# DÉPARTEMENT DE LA CORRÈZE COMMUNE DE LAROCHE-PRÈS-FEYT ENQUÊTE PUBLIQUE

Celle-ci concerne la demande de permis de construire présentée par la société SAS  
Eveowatts 12 (filiale du groupe Eveo Développement) relative à l'implantation d'un  
parc photovoltaïque au sol d'une puissance de 8,07 Mwc.

Situé au lieu-dit « La Tinsougnette » sur la commune de Laroche-Près-Feyt (19340).

## RAPPORT

Figure 4 : Localisation de la mesure de renforcement des haies si nécessaire en phase chantier

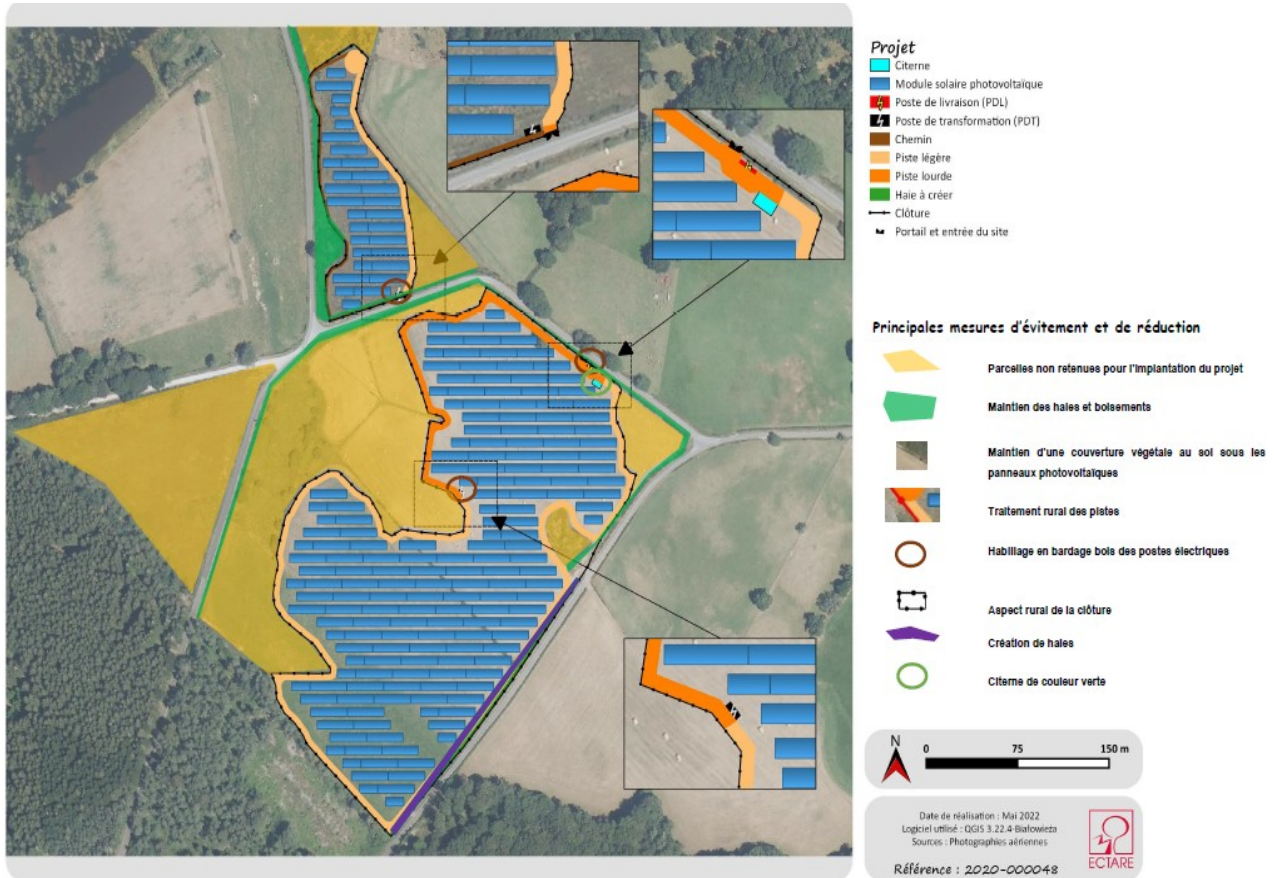
Le PNR mentionne le fait que « le projet engendre une modification du cadre de vie en introduisant une composante d'ordre technologique imposante dans un paysage de campagne ». Il mentionne aussi qu'« un tracé de voie génère des surlongueurs et souligne encore davantage les infrastructures dans le paysage » et « que la pente des panneaux est contraire à la pente des terrains ». Il considère que « les haies bocagères devraient être développées sur toutes les interfaces entre la voie publique et la zone d'implantation des panneaux ». Il recommande que la citerne incendie fasse l'objet d'une meilleure intégration paysagère, la couleur verte n'étant pas idéale.

***Mon avis : Concernant les haies la DTT et le PNR préconisent tous deux le renforcement, voire le développement des haies bocagères en périphérie du site du parc photovoltaïque.***

Le projet prévoit d'ores et déjà le renforcement et la création de la trame végétale sur les linéaires de haie discontinus en bord de route au sud-est. A l'est la mesure n'a de sens que pour réduire les vues depuis la route. Or, à cet endroit, la route est un peu encaissée par rapport au site et les haies sont déjà bien dessinées donc il est difficile de voir le site en l'état initial. C'est pour cela qu'il n'a pas été proposé de renforcement spécifique. Cependant, en phase chantier, EVEO WATTS 12 peut s'engager à renforcer à certains endroits le linéaire de haies si cela apparaît nécessaire au regard des vues depuis la route.

***C'est la raison pour laquelle la proposition du porteur de projet qui prévoit le renforcement du linéaire de haies dans 3 secteurs déterminés conformément à la figure 4 ci-dessus me paraît être un minimum.***

Figure 5 : Visibilité de la citerne

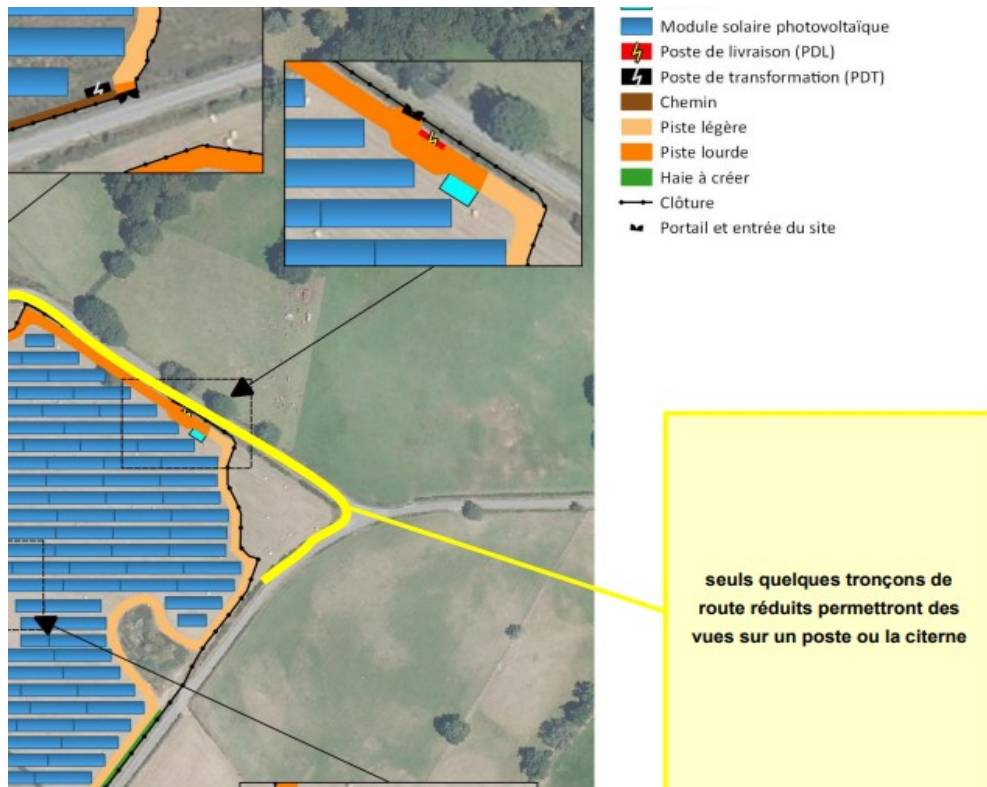
Le PNR demande que **les haies bocagères soient développées** sur toutes les interfaces entre la voie publique (routes, chemins) et la zone d'implantation des panneaux et préconise **une intégration paysagère particulière de la citerne incendie** ; du marron plutôt que du vert.

Concernant la remarque sur la citerne incendie, elle ne sera visible que depuis un secteur très limité, uniquement depuis le tronçon de route locale à son abord immédiat. Le petit volume de cet élément permet de le maintenir peu visible et jamais visible dans le lointain.

***Mon avis : Concernant l'impact visuel de la citerne incendie, je prends note de la réponse du porteur de projet car il n'est pas sur que le constructeur du parc puisse disposer d'une citerne incendie à la couleur plus intégrable.***
